| Project | Tijdelijke huisvesting NLR, A. Fokkerweg 3, Amsterdam |
| Onderdeel | Tekst t.b.v. reactie ontbrekende gegevens aanvraag omgevingsvergunning |

Referentie : OLO dossiernummer 809811

**Artikel 2.76. Binnenoppervlak**

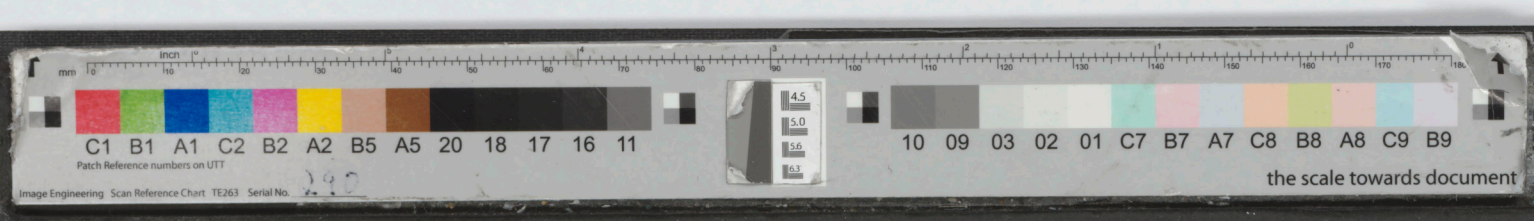
*A.*
*Artikel 2.2. BB2012, punt 1-e. 'de brandveiligheid en rookproductie van toegepaste materialen' (blz. 4).*

1.
Een zijde van een constructieonderdeel die grenst aan de binnenlucht heeft een volgens NEN 6065 bepaalde bijdrage tot brandvoortplanting, die voldoet aan de in tabel 2.75 (brandklasse 4. Gelijk aan Euroklasse: brandklasse D bepaald volgens NEN-EN 13501-1) aangegeven brandklasse en een rookproductie met een volgens NEN 6066 bepaalde rookdichtheid van ten hoogste 10 $m^{-1}$ (Gelijk aan Euroklasse: rookklasse s2 bepaald volgens NEN-EN 13501-1).

3.
n.v.t.
